Miljøvurdering og Plan
J.nr. 2023 - 20370
Ref. virys
Den 3. december 2024

Oversigt over supplerende oplysninger i EST-LYK

Projektet omfatter demontering af ca. 3,1 km eksisterende luftledningsanlæg mellem højspændingsstationerne Estrupvej (EST) på Esbjerg Havn og Lykkegård (LYK) på Lykkegårdsvej samt etablering af et ca. 3,5 km langt 150 kV kabelanlæg. Der udføres ændringer på begge højspændingsstationer.

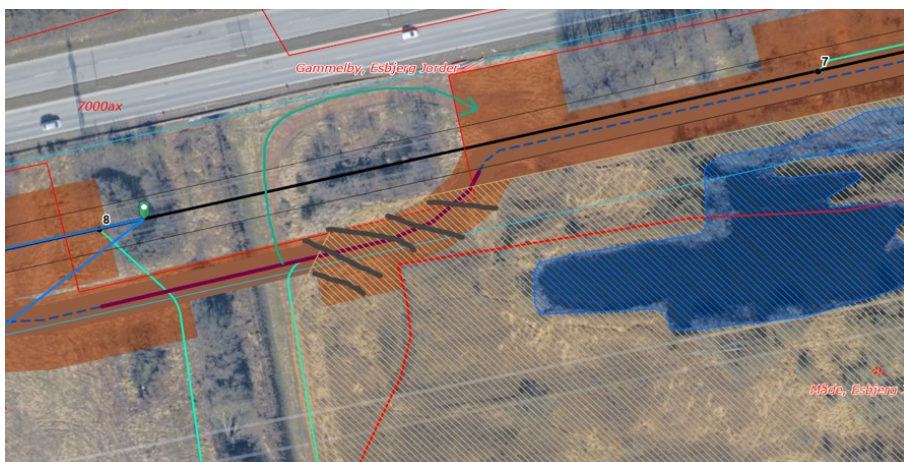
21. Mast nr. 9 og 13 er placeret i V2-kortlagt arealer, og mast nr. 1, 2 og 3 er placeret i V1-kortlagt arealer. Er mast nr. 14 ikke også placeret på V2-kortlagt areal?

Svar: i mit GIS-system, er mast 14 ikke placeret inden for afgrænsningen af v2-kortlægningen, men jeg har lige tjekket andetsteds og mast 14 er placeret i V2.

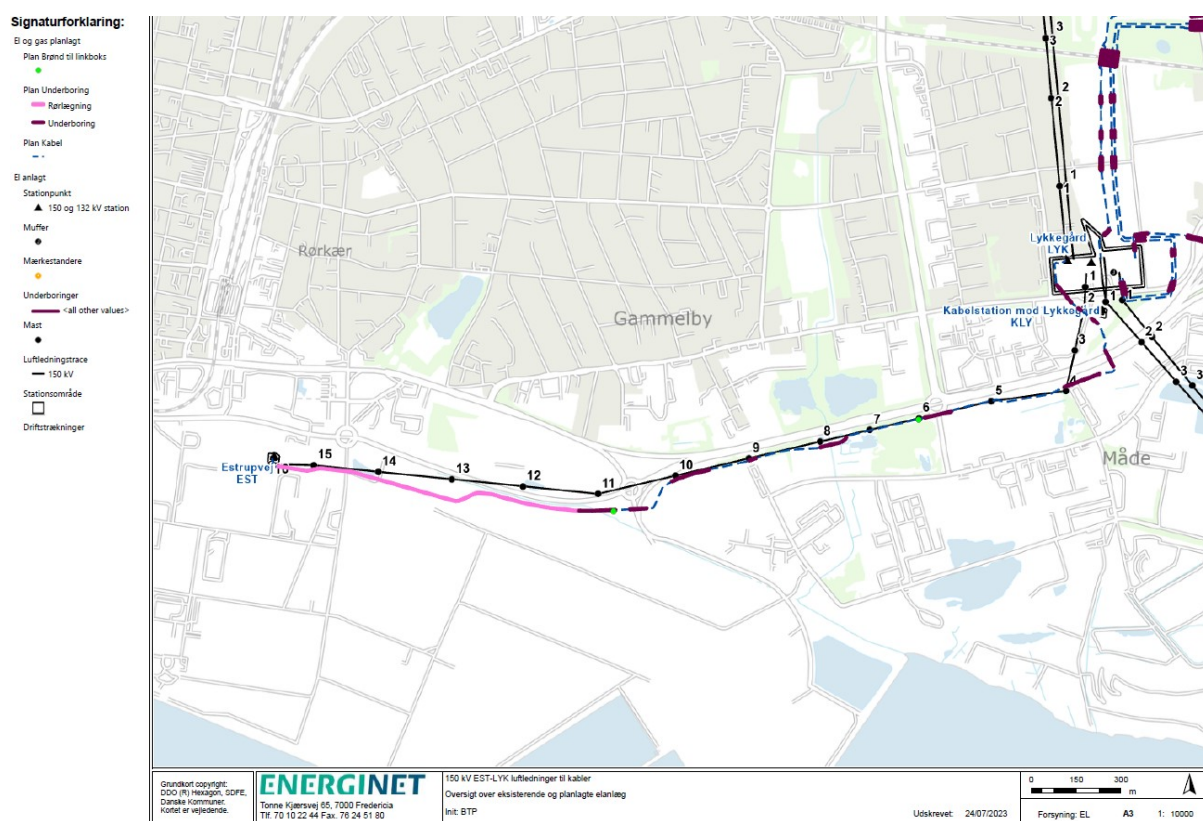
25. Som det fremgår af Tabel 7-4, frigøres der knap 4.800 m² areal, der kan anvendes til andet formål. Samtidig bliver servitutbelagt areal reduceret med 31.000 m² efter projektets gennemførelse. Men ifølge tabel 7-4 frigøres der 46.500 m² ved projektet svarende til en samlet reduktion på 21.990 m². Hvilke tal er korrekte? Derudover står der i ansøgningsskemaet at kabelanlægget lægger beslag på 21.700 m³, men i tabel 7-4 nævnes der 24.500 m³. Bygherre bedes opdatere arealbehov.

Svar: tallene i tabel 7-4 er korrekte. Teksten er beklageligvis forkert.

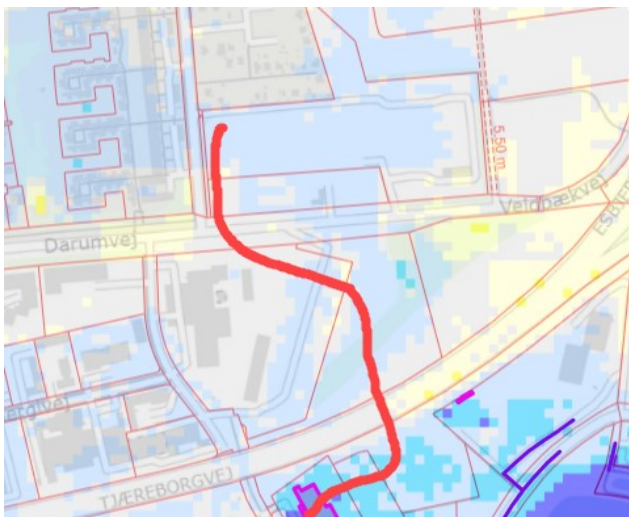
49. Anlægsarbejdet i forbindelse med fjernelse af master er af kortere varighed på hver lokation/mast. Bygherre bedes præcisere hvad kortere varighed betyder.

Svar: ca. 6 timer.

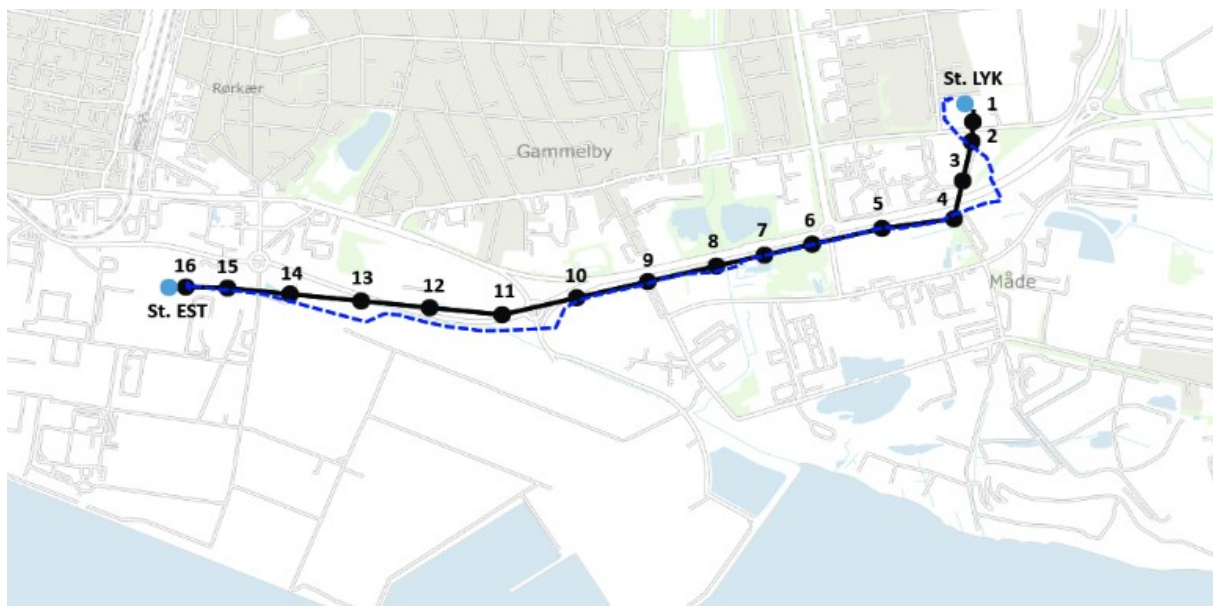
61. Der er ingen arbejdsarealer i § 3-beskyttet arealer, hvilket betyder at der ikke vil foregå aktiviteter i de § 3-beskyttede arealer og dermed er der ingen påvirkning af § 3-beskyttet natur, herunder beskyttet søer og moser i nærheden af, men uden for arbejdsarealerne. At der ikke foregår aktiviteter i § 3 beskyttede naturområder er ikke ensbetydende med, at naturområder ikke påvirkes af anlægsarbejdet. Argumentationen kan derfor ikke stå alene. En mulig påvirkning kunne f.eks. ske fra tørholdelse af boregruber og rørgrave, ved potentielt blow-out osv.

Svar: arbejdsarealerne, der er tæt på § 3-beskyttede arealer, ligger på matr.nr. 5æ Gammelby, Esbjerg Jorder. Da der anvendes gravekasse ved anlægsarbejdet, vil der ikke være behov for tørholdelse af ledningsgraven. Det kan ikke afvises at der bliver behov for tørholdelse af boregruber, men boregruberne er af meget beskeden omfang og kan udgraves på få timer. Mængden af vand er derfor meget beskeden og derfor er påvirkning af de omkringliggende vandhuller minimal.

Ved en potentielt blowout i § 3-arealet, vil boremudder kunne opsuges med slamsuger, der kan fremkomme ad de adgangsveje som etableres for at kunne foretage underboringerne. Slamsuger er udstyret med lange slanger, så der ikke er behov for kørsel i § 3-arealet.

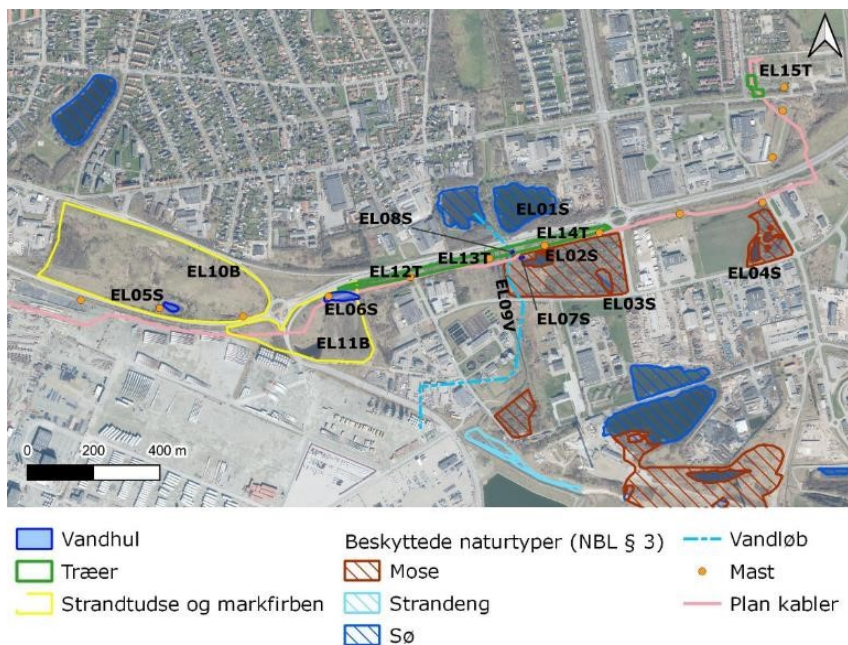
112. Side 68 i TC-versionen af væsentlighedsvurderingen – figur 2-9. EL16T fremgår ikke af beskrivelserne, men EL12T gør – er EL12T, som ikke fremgår af figuren, og EL16T på figuren samme lokalitet? Hvis dette ikke er tilfældet, bedes rådgiver oplyse, hvor EL12T er samt beskrive og vurdere EL16T.

Svar:

Før: EL13T – EL14T – EL15T – EL16T

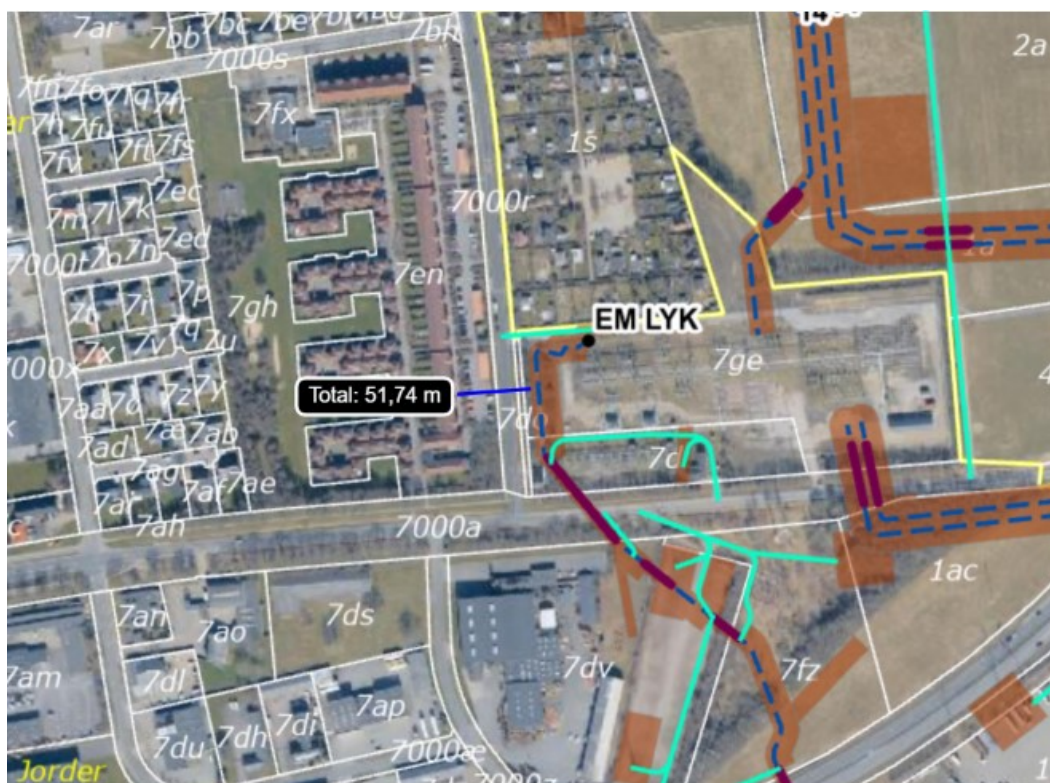
120. Side 99 i TC-versionen af væsentlighedsvurderingen – *derudover vandrer strandtuds til og fra ynglelokaliteter i foråret og efteråret og altså uden for anlægsperioden i 1/6-31/8.* Hvordan hænger det sammen med teksten på side 55, hvor der står, at *strandtuds forekommer normalt på yngleområdet fra ca. 15. april til starten af juli?*

Svar: "derudover vandrer strandtuds til og fra ynglelokaliteter i foråret og efteråret og altså uden for anlægsperioden i 1/6-31/8" slettes.
